Autorité environnementale

**Avis délibéré de l’Autorité environnementale sur
l’aménagement de l’entrée sud de Layrac et de
mise en compatibilité du plan local d’urbanisme
de l’agglomération d’Agen (47)**

n°Ae : 2024-133

Avis délibéré n° 2024-133 adopté lors de la séance du 27 mars 2025

Figure 3 : Plan du giratoire et de la bretelle de sortie au sud (source : dossier)

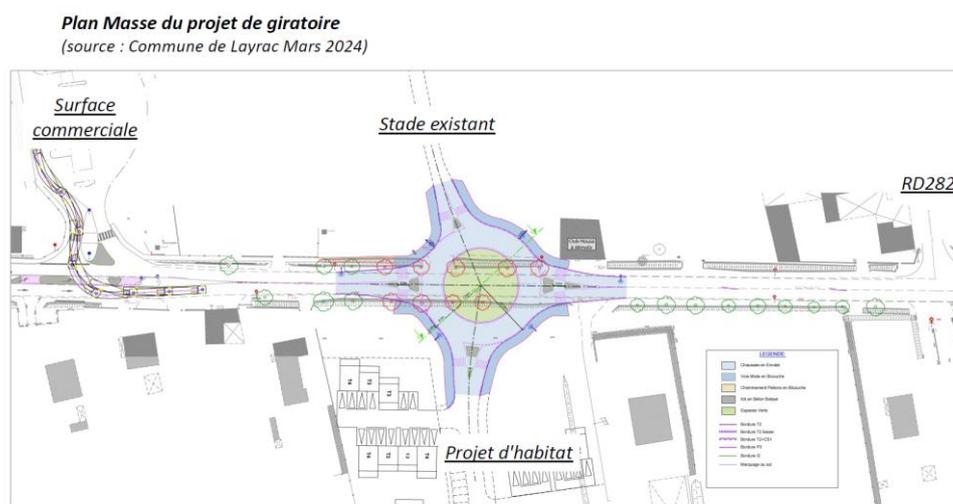
Les plans du dossier montrent la création d'une nouvelle voie, située au sud du giratoire, pour permettre la sortie vers le nord des parcelles situées à l'est de la RN21 (cf. fig. 3). L'opération de cette voie n'est pas décrite dans le dossier. L'avis de la direction interdépartementale des routes Centre-ouest (Dirco) du 22 novembre 2024, représentant l'État maître d'ouvrage du giratoire⁸ et gestionnaire de la RN, fait plusieurs observations sur l'aménagement routier et les accès sur la RN21 (nouveaux et maintenus) au regard de la sécurité routière sans que le dossier ne permette de s'assurer qu'il en a été tenu compte. L'Ae a été informée lors de la visite que la voie cyclable créée entre le giratoire et le centre commercial sera située à l'arrière des bâtiments en front de RN, sur des parcelles privées devant faire l'objet d'acquisitions amiables. Cette voie cyclable n'est pas représentée sur le plan. La fonction de distribution et de regroupement des accès le long de la RN sur le giratoire ne paraît pas avoir été complètement exploitée au sens de la sécurité routière ni de perception de « l'effet de porte » souligné par la Dirco (distribution des accès aux parcelles riveraines par le giratoire et suppression des accès directs sur la RN).

L'Ae rappelle le III de l'article L. 122-1 du code de l'environnement qui dispose que : « *Lorsqu'un projet est constitué de plusieurs travaux, installations, ouvrages ou autres interventions dans le milieu naturel ou le paysage, il doit être appréhendé dans son ensemble, y compris en cas de fractionnement dans le temps et dans l'espace et en cas de multiplicité de maîtres d'ouvrage, afin que ses incidences sur l'environnement soient évaluées dans leur globalité* ».

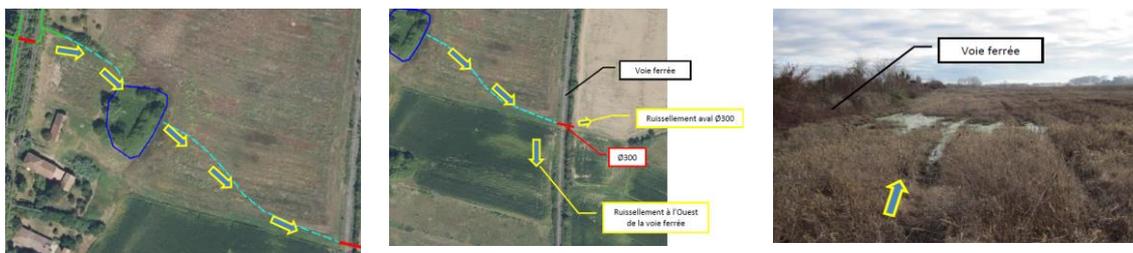
La visite des rapporteurs a permis de mettre en évidence le rôle des fossés de l'actuelle RN, qui alimentent la mare et sa zone humide attenante par le talweg, ainsi que les zones humides situées à l'est de la voie ferrée par le passage sous la voie. Le projet prévoit de canaliser une partie des fossés de la RN sur plus de cent mètres. Par ailleurs, l'obstruction ou la capacité d'écoulement du passage sous la voie ferrée jouent un rôle sur le fonctionnement des zones humides du secteur. Mais les liens entre les éléments du réseau n'ont pas clairement été mis en évidence dans le dossier.

L'Ae recommande de compléter l'état initial en présentant les liens et fonctionnalités des fossés, talwegs, traversées, mares et zones humides du secteur, à l'ouest et à l'est de la voie ferrée.
